ОБЩИНА ВЪРБИЦА, ОБЛАСТ ШУМЕН
гр. ВЪРБИЦА, обл. ШУМЕН
ул. "Септемврийско въстание" 40, тел. 05391/21-31, факс 05391/ 20-05

Всички участници в открита процедура за възлагане на обществена поръчка с предмет „Строително монтажни работи за реализиране на инвестициите по проект Подобряване достъпа на населението до услуги, свързани със спорт, свободно време и отдих чрез изграждането на спортно тренировъчен комплекс на територията на община Върбица по договор 27/321/01161 от 27 ноември 2012г.“, публикувана в Регистър на Обществени поръчки под номер 00965 – 2014 - 0025

РАЗЯСНЕНИЕ

А. Техническа спецификация на спортна настилка с комбинирана еластичност , модел ———— с ПВЦ покритие

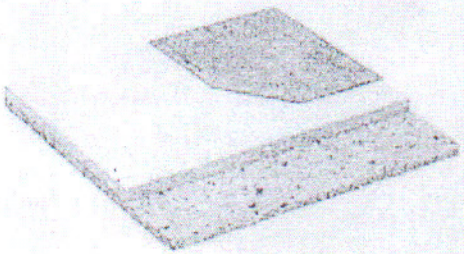
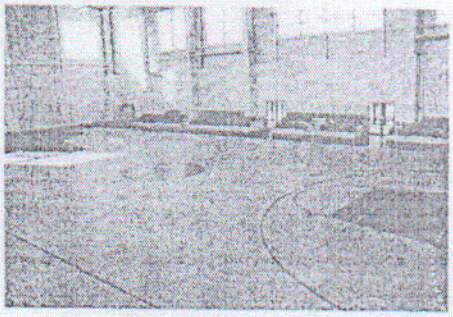
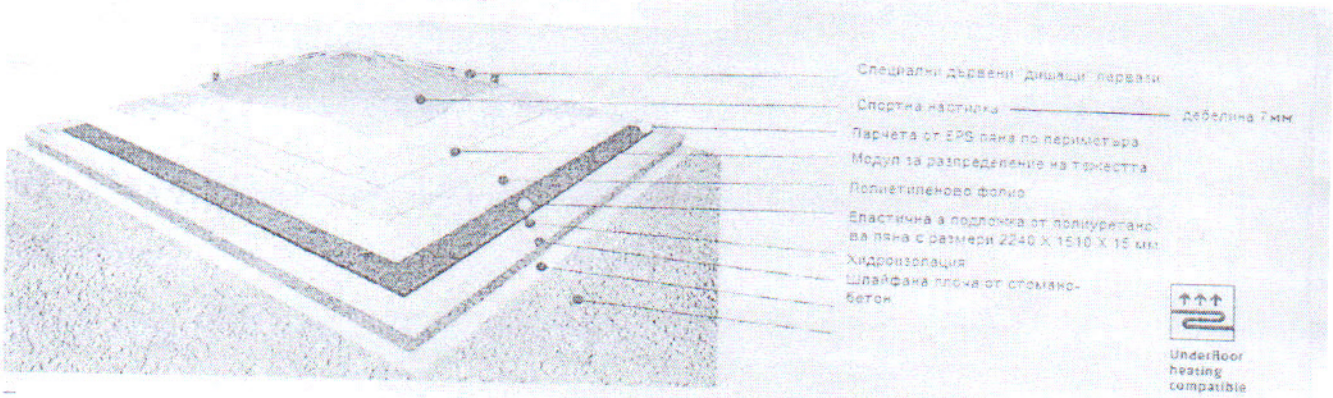
1. Позиция 2 „Неподвижен дървен под 3,5 см в зала хандбал, волейбол, баскетбол и зала борба и бойни изкуства" - Моля за техническа спецификация на пода, вид на дървения материал, вид на покритието и др.

2.Позиция 9 „PVC покритие" - Моля за техническа спецификация на ПВЦпокритието, дебелина, вид и др.

3.Позиция 12 „Доставка и монтаж на ПВЦ настилка „ - Моля за техническаспецификация на ПВЦ покритието, дебелина, вид и др.

Отговор 6 /1,2 и 3/: По гореспоменатите позиции 2, 9, 12 има приложена техническа спецификация на настилките в спортните зали, фитнес зала, съблекални и т.н.

Пластове	Дебелина
1	**Еластична полиуретанова подложка**- полага се свободно	15 мм
2	**Модул за разпределяне на тежестта** Изграден от два слоя, слепени един към друг: • OSB плоскост №1 Размери: Д 2500 х Ш 1250 х Деб. 9мм • OSB плоскост №2 Размери: Д 2500 х Ш 1250 х Деб. 9мм	18 мм
2	**Полиетиленово фолио** Пластовете се застъпват на 10% и се полагат свободно	0.03 мм
3	**Спортна настилка** Синтетична спортна настилка на рула,залепена към дървения модул за разпределяне на тежестта.Производител:	7.00 мм
	ОБЩА ДЕБЕЛИНА	**40.3 мм**
